Granskingsrapport

Gransking av alvorlig personskade på Valhall flanke nord (VFN)**2.4.04**

Bilde 6: "Dropped object"-luka som falt ned på VFN.

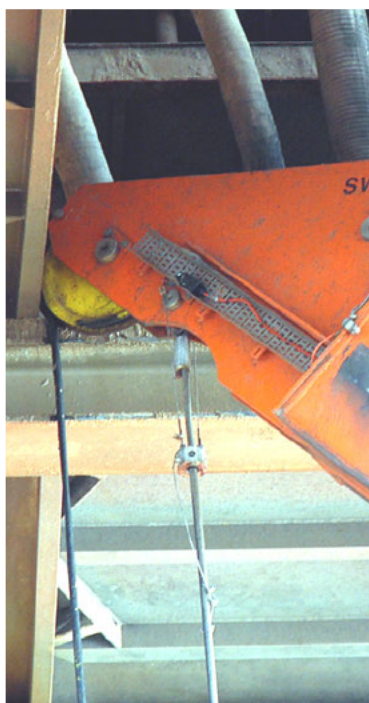
"Dropped object"-lukene er laget av et rammeverk av stålbejler med en påsveist stålplate. Luka som falt ned på VFN, lå med bunnen opp og det var tydelige spor der hvor bomtuppen traff. Skadene tyder på at bomtuppen traff først omtrent midt på luka. Deretter har kranbommen glidd langs kanten av luka og inn i hjørnet på rammeverket.

løftet og skjøvet luka ut av sitt leie i den andre enden. Dette førte til at luka kunne falle gjennom åpningen og ned på dekket på VFN.

I tillegg til den skadede, har luka i fallet truffet hjørne av brønnluka som hang i kranen. Hjørnet på denne var nedbøyd.

Bilde 10 viser den avrevne utløserwiren og armen som var festet til grensebryteren.

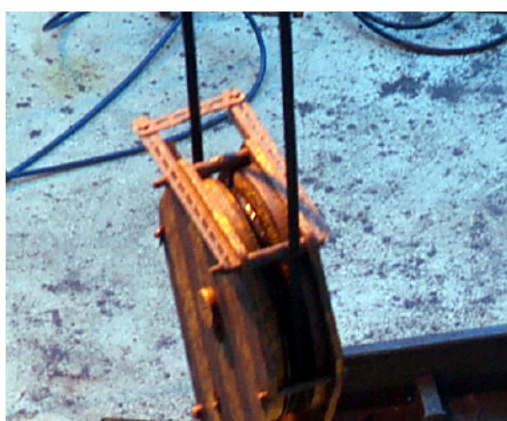
Akslingen på bryteren var brukket av. Utløserwiren, utløserarmen og festeklemmen rundt akslingen hang ned langs løftewiren.

Denne grensebryteren skal fungere slik at den stopper heisevinsjen når kroken/krokblokka når toppen av teleskopseksjonen i kranbommen. I følge dokumentet *Functional Design Specification, Crane* skal den også stoppe funksjonen "teleskop ut". Funksjonen er imidlertid ikke beskrevet i FMEA-analysen som er vedlagt den tekniske dokumentasjonen som Ptil har fått tilsendt fra leverandøren i ettertid.

I følge historikken i Workmate, tilgjengelige rapporter og utsagn fra personell på VFN, har grensebryteren flere ganger vært i uorden:

- E-post av 19.1.04 fra BP til Natoil: "Endestopp på hiv fungerer ikke".
- Natoil var om bord den 19.02.04. og oppdaget feil ved grensebryteren. I følge denne rapporten ble ikke feilen utbedret fordi de manglet komponent.
- I Workmate er det den 26.02.04 rapportert at grensebryteren er skiftet av personell fra Valhall feltcenter.
- Under granskningen ble det observert at grensebryteren for "krok opp" var ødelagt ved at akslingen som utløseren var festet på var brukket av.
